ANEXO 2 / 2026

MODIFICACION REGLAMENTO TECNICO CATEGORIA "INTERNACIONAL"

La Comisión Directiva del Moto Club Reginense informa que se modifica el Punto D del Reglamento Técnico de la Categoría Internacional.
Su implementación será desde la 3° fecha del Campeonato Nocturno 2026

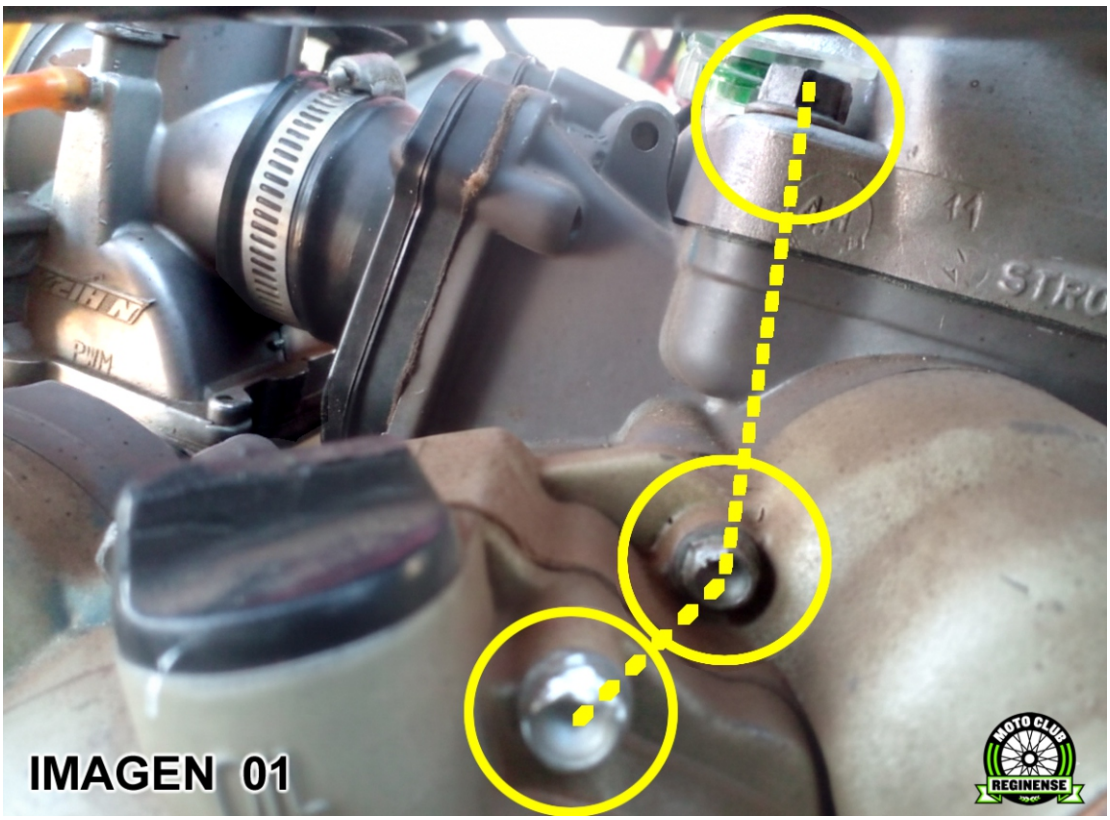
Se podrá exigir, a criterio del Moto Club Reginense, agujeros visibles en los siguientes lugares: Un orificio en la tuerca del cilindro y otro en un tornillo de la tapa de embrague . En el carburado deberá abrazarlo de forma que permita desarmarlo pero no cambiarlo.
Los tres puntos que se marcan con círculo en la imagen 01 deberán estar unidos por un precinto.
